改善箇所説明図

改善措置の内容

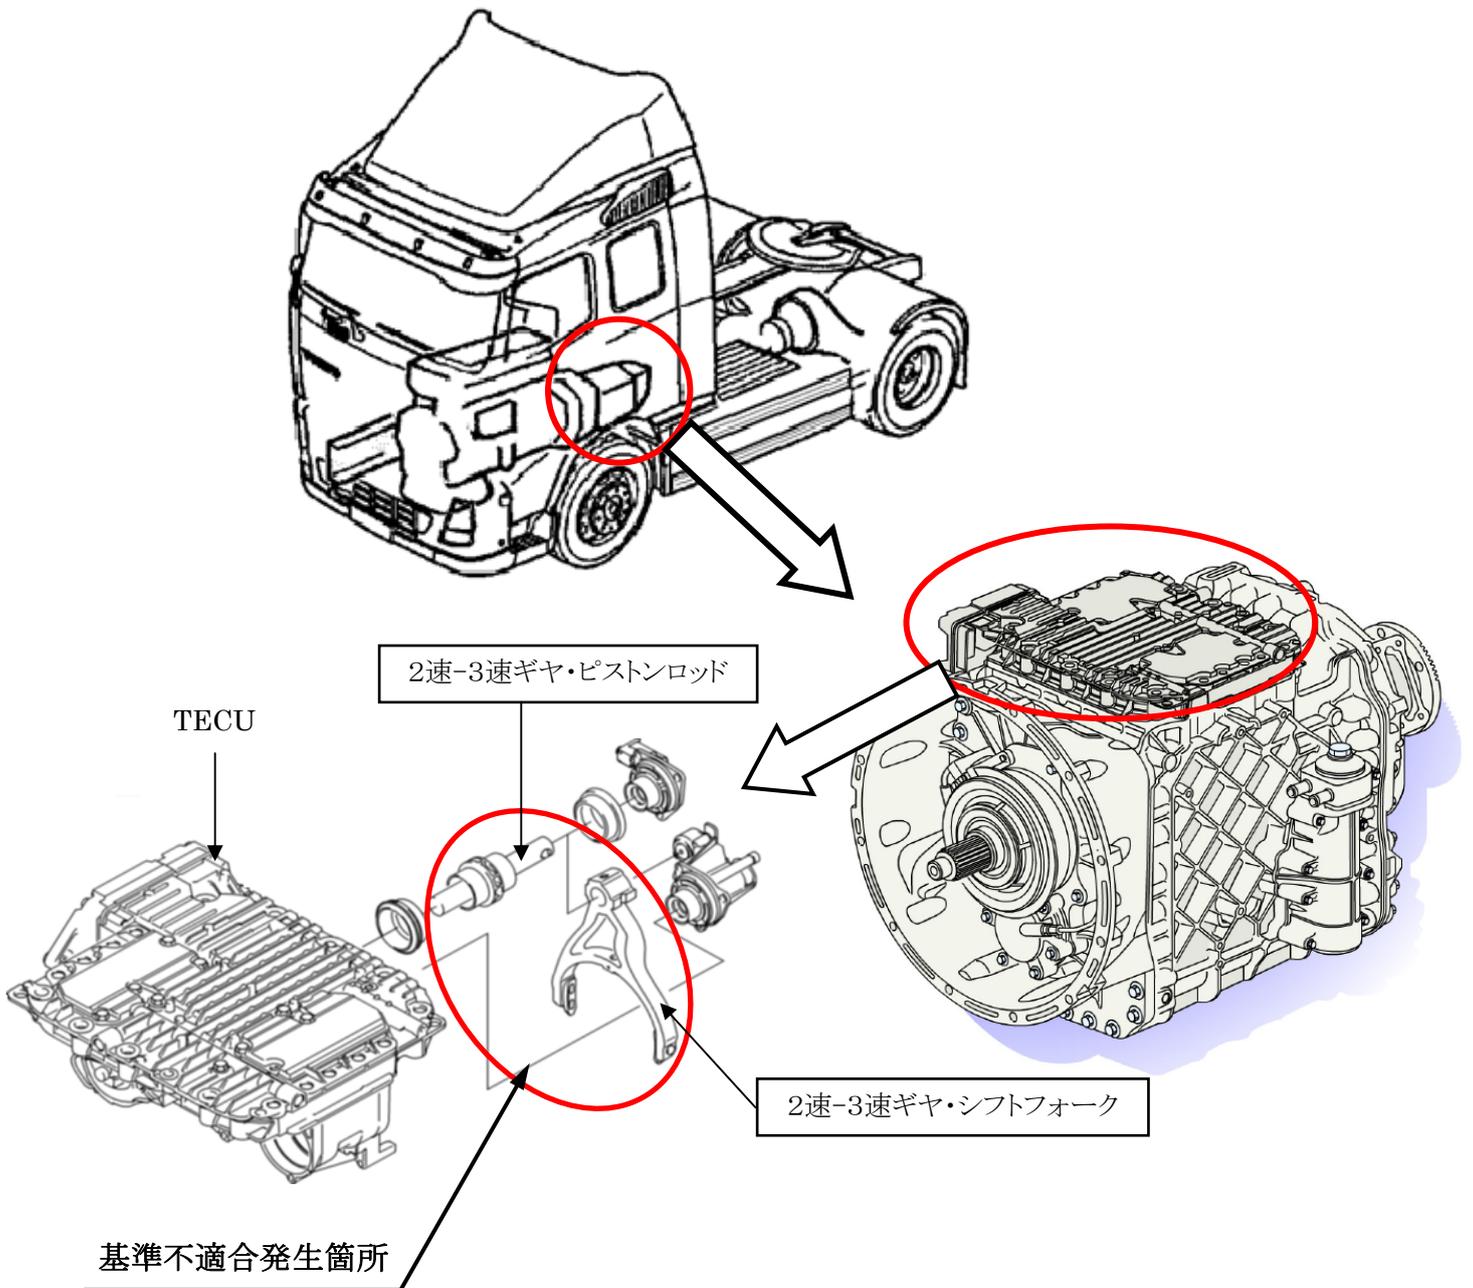
電子制御機械式自動変速機の2速-3速のギヤ・シフトフォーク、ピストンロッドの強度が不足しているため、当該フォーク又はロッドに亀裂が発生するものがある。そのため、そのままの状態で使用を続けると亀裂が進行し、当該フォーク又はロッドが折損し、最悪の場合、走行不能に至るおそれがある。

- ①自動変速機の2速-3速ギヤ・シフトフォークを対策品と交換する。
- ②自動変速機の2速-3速ギヤ・ピストンロッドを対策品と交換する。

注: 内は交換する部品を示す。
識別: TECU コネクタ部に、白色ペイントを塗布する。
